**Ferme éolienne des Genêts SAS**

**Communes de Chef-Boutonne, Lusseray et Melle (79)**

## **Compléments au dossier de demande d'Autorisation Environnementale**

**Février 2022**

Localisation des MAEC de 2015 à 2018 dans un rayon de 5km (source : SIGENA)

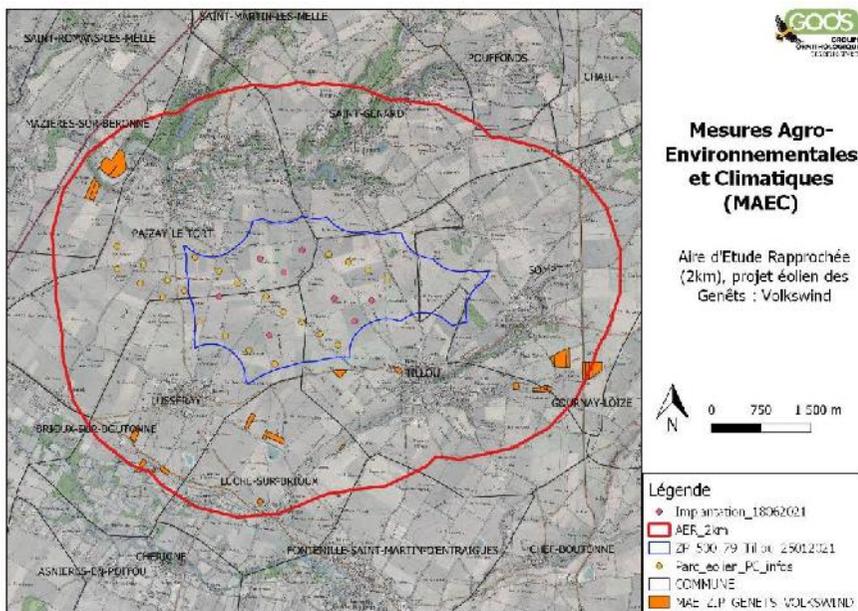
La description de l'état initial du site d'implantation du projet doit comporter l'indication des parcelles (pas seulement le périmètre MAEc) les plus proches du projet qui font l'objet de mesures agro-environnementales en faveur d'oiseaux ou de chauves-souris. Ces données sont parfois difficiles à obtenir ; des sources d'informations sont : SIGENA, animateurs des sites Natura 2000 voisins, DREAL/SPN, DRAF.

Pour répondre à cette remarque, le pétitionnaire s'est rapproché de la DREAL ainsi que du Groupement Ornithologique des Deux-Sèvres (GODS). La DREAL a indiqué la base de données sur le site SIGENA, qui comporte l'ensemble des parcelles de MAE-C contractualisée entre 2015 et 2018. Le GODS a transmis l'ensemble des MAE « biodiversité » contractualisées avec les agriculteurs entre 2017 et 2021 dans un rayon de 2km autour de la zone d'étude.

Ainsi, dans un rayon de 5 km autour du projet éolien des Genêts, un certain nombre de parcelles sont concernées par une/des mesure(s) agro-environnementales comme le montre les cartes présentées à la page suivante. Elles ont été ajoutées dans la partie « 7.3.2 Phase d'exploitation » page 466 de l'étude d'impact (pièce n°4). Aucune de ces parcelles ne se situent à proximité immédiate du projet éolien des Genêts, la plus proche se trouvant à environ 730 m et les autres sont à plus de 1,3 km.
